大間原子力発電所審査資料	
資料番号	OM1-CA130-R02
提出年月日	2020年11月16日

大間原子力発電所
地下構造の評価について
(コメント回答 その2)
(補足説明資料)

2020年11月16日
電源開発株式会社

・本資料では、地下構造の評価に係る下表の指摘事項について回答する。

浅部構造の影響確認(プラント東西方向Y-Y' 断面位置, T.P.-7.5m, 入射角 45° 西側より入射)

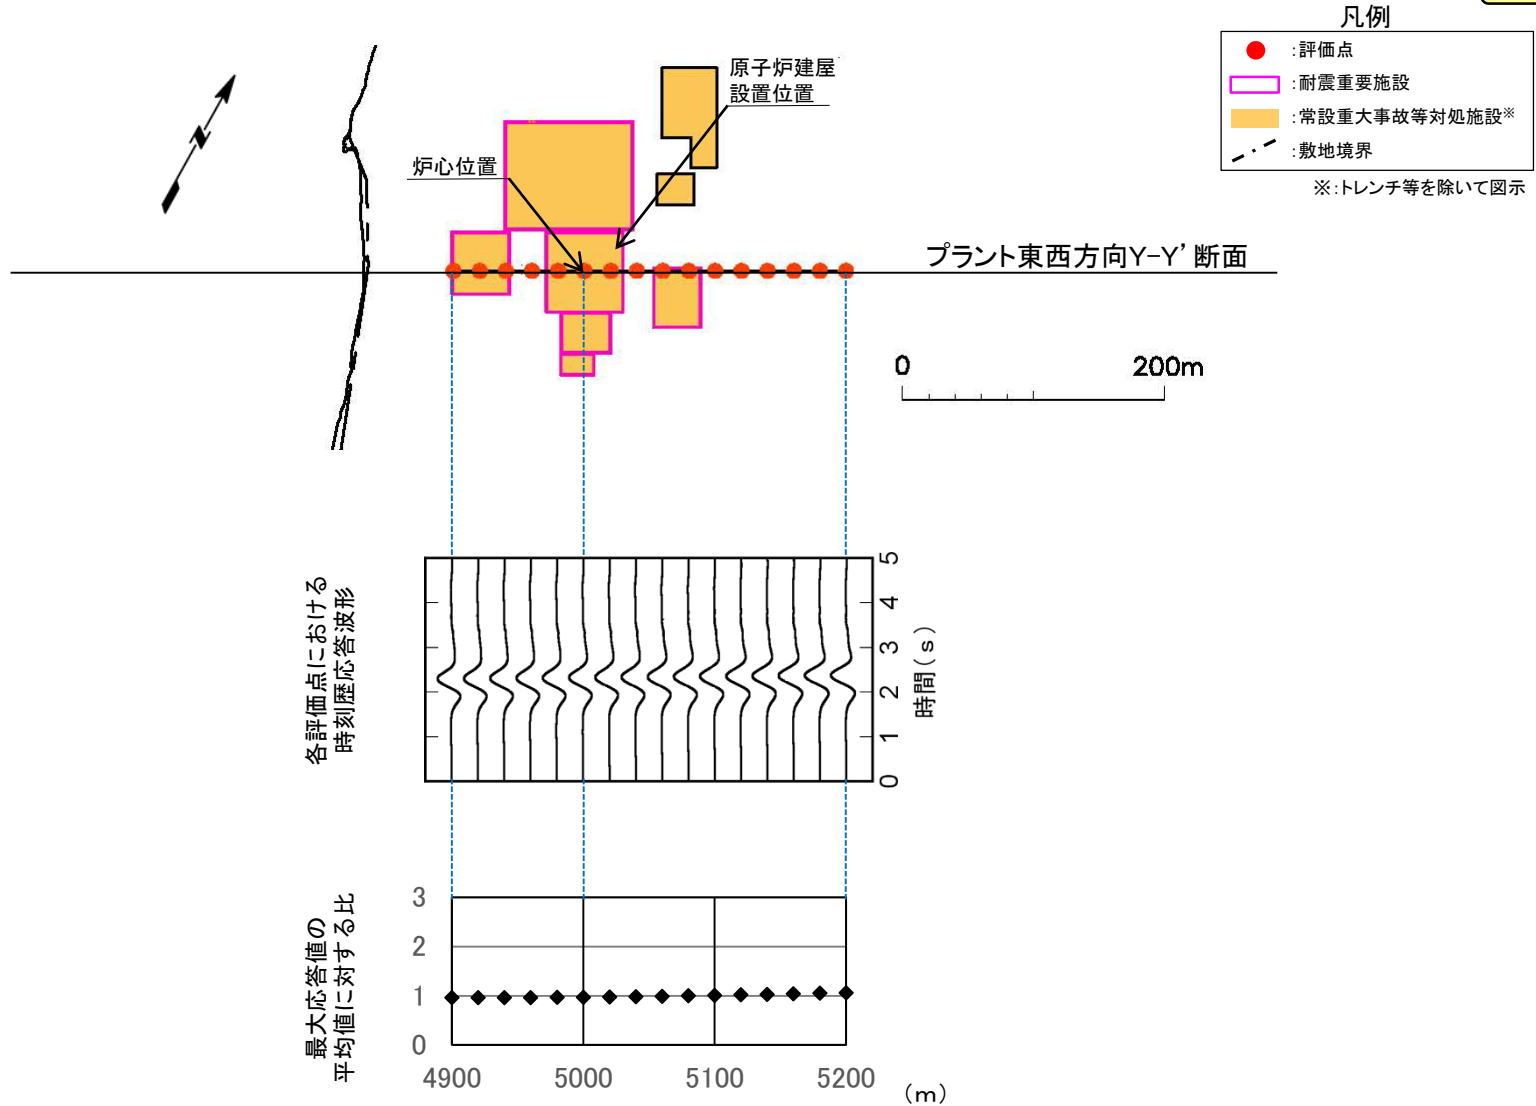
コメントNo.S3-11

領域1における周期特性の確認

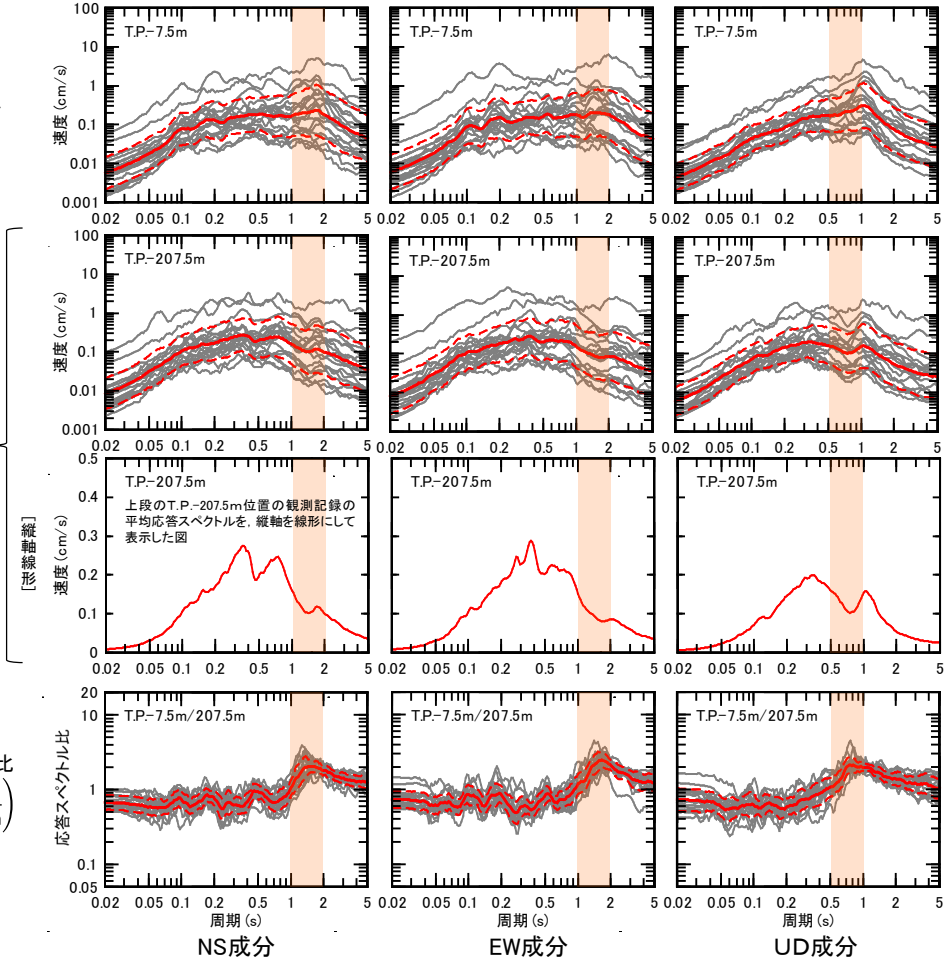
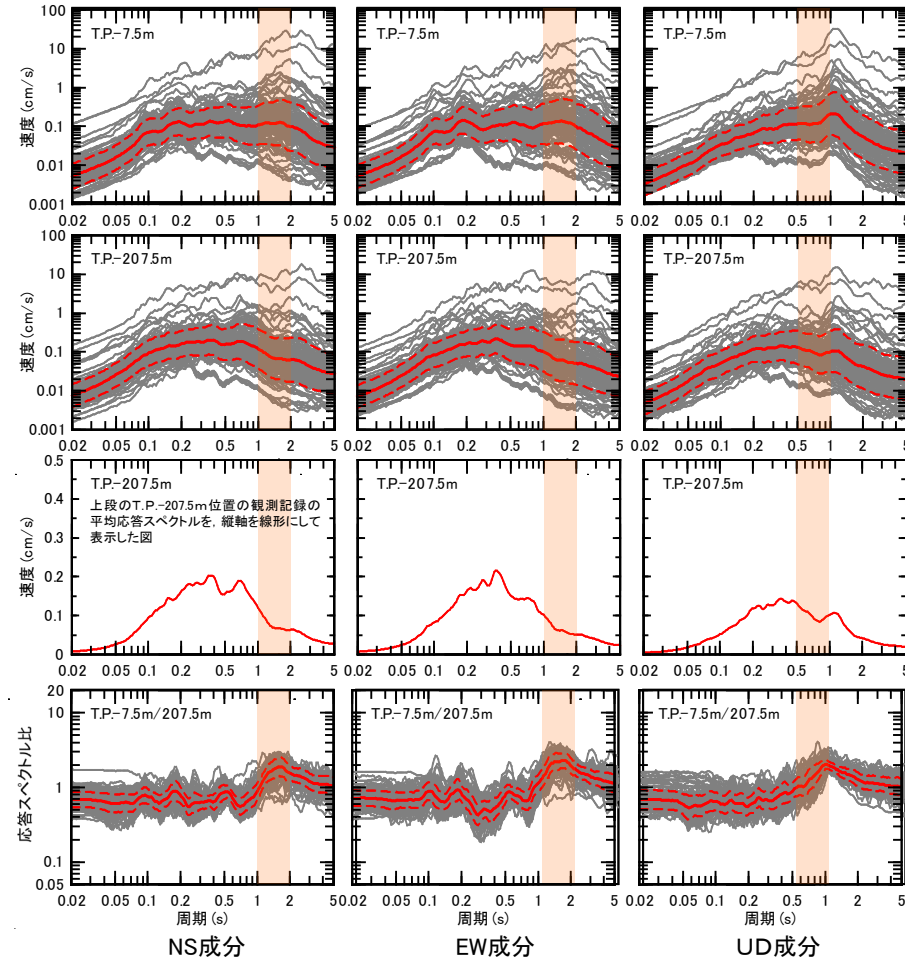
コメントNo.S3-14

- 応答スペクトル比(T.P.-7.5m/T.P.-207.5m)において、水平動の周期約1秒～約2秒、鉛直動の周期約0.5秒～約1秒にピークが見られ、同周期帯にT.P.-207.5m位置の観測記録の応答スペクトルの谷が見られる。

領域3における周期特性の確認

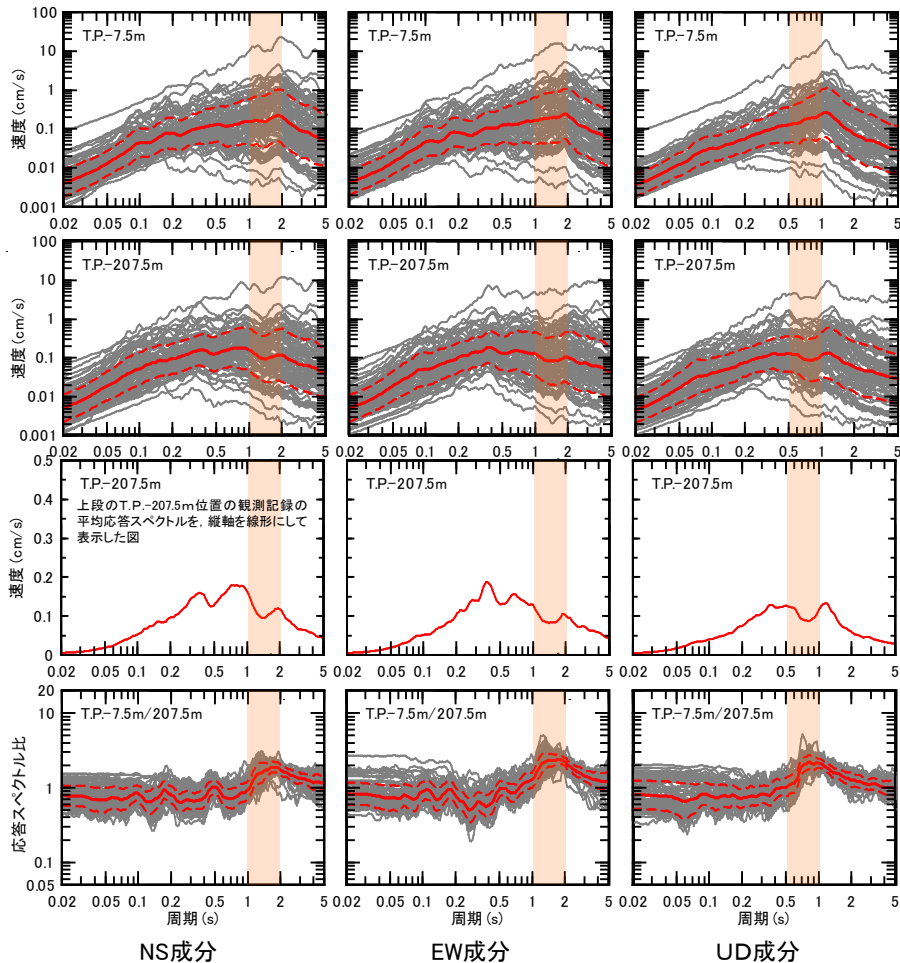
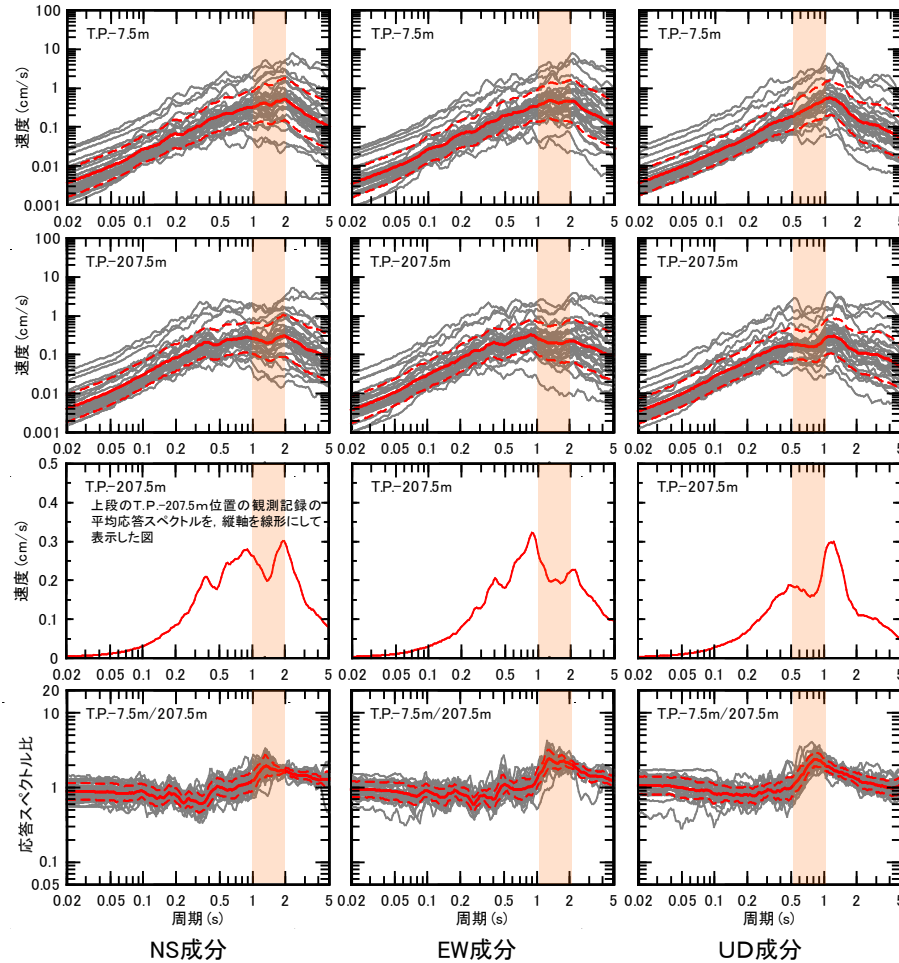
コメントNo.S3-14

- 応答スペクトル比(T.P.-7.5m/T.P.-207.5m)において、水平動の周期約1秒～約2秒、鉛直動の周期約0.5秒～約1秒にピークが見られ、同周期帯でT.P.-207.5m位置の観測記録の応答スペクトルの谷が見られる。

領域7における周期特性の確認

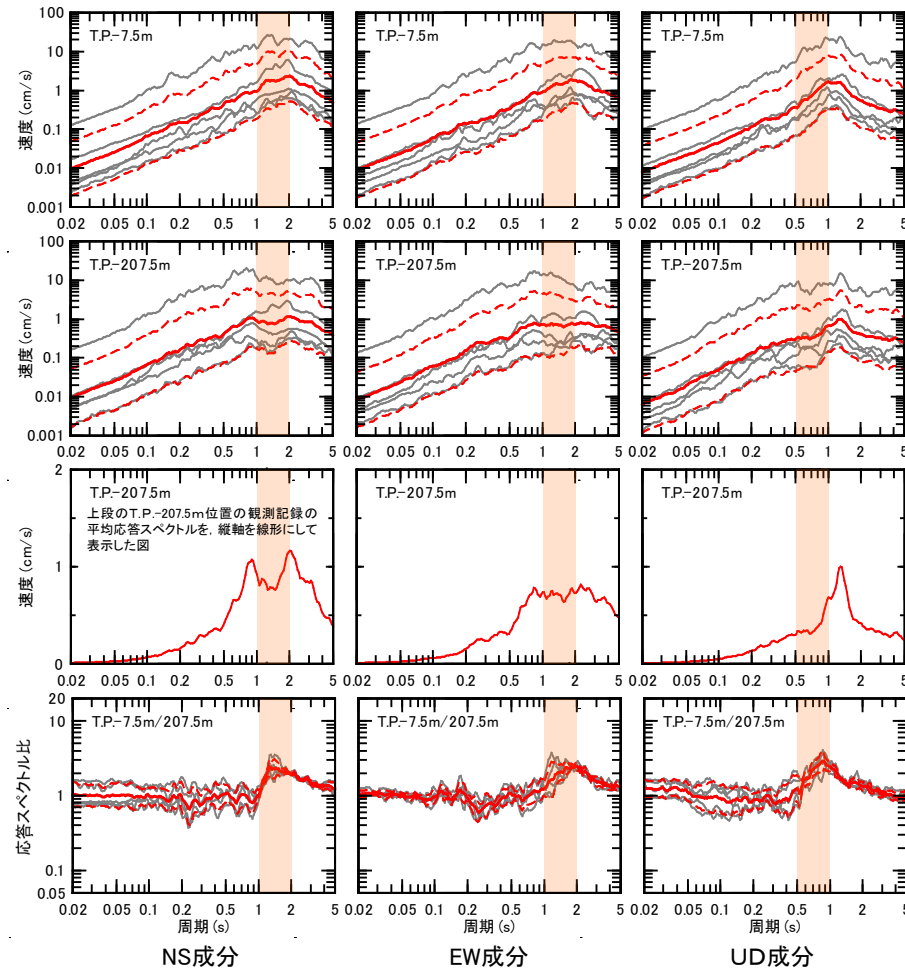
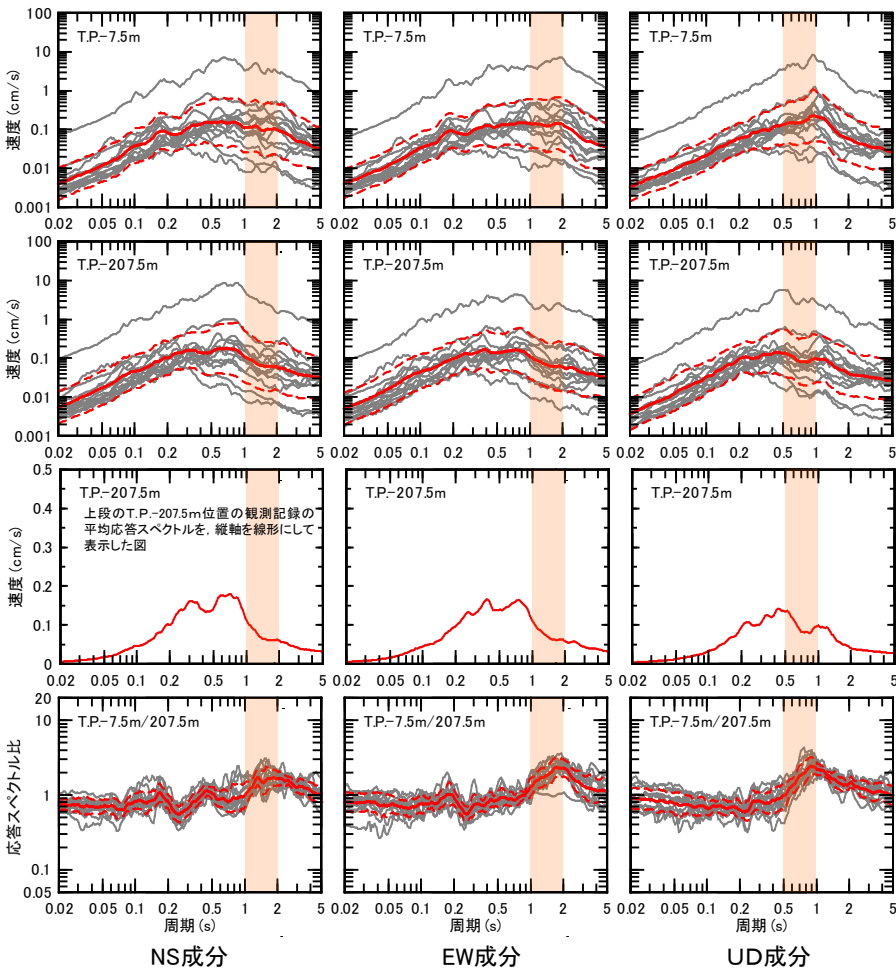
コメントNo.S3-14

- 領域7及び領域8については、領域5及び領域6と同様に観測記録が少なく、T.P.-207.5m位置の観測記録の応答スペクトルの谷の位置は必ずしも明瞭ではない。
- 応答スペクトル比(T.P.-7.5m/T.P.-207.5m)の傾向は、領域1~4とおおむね同様である。
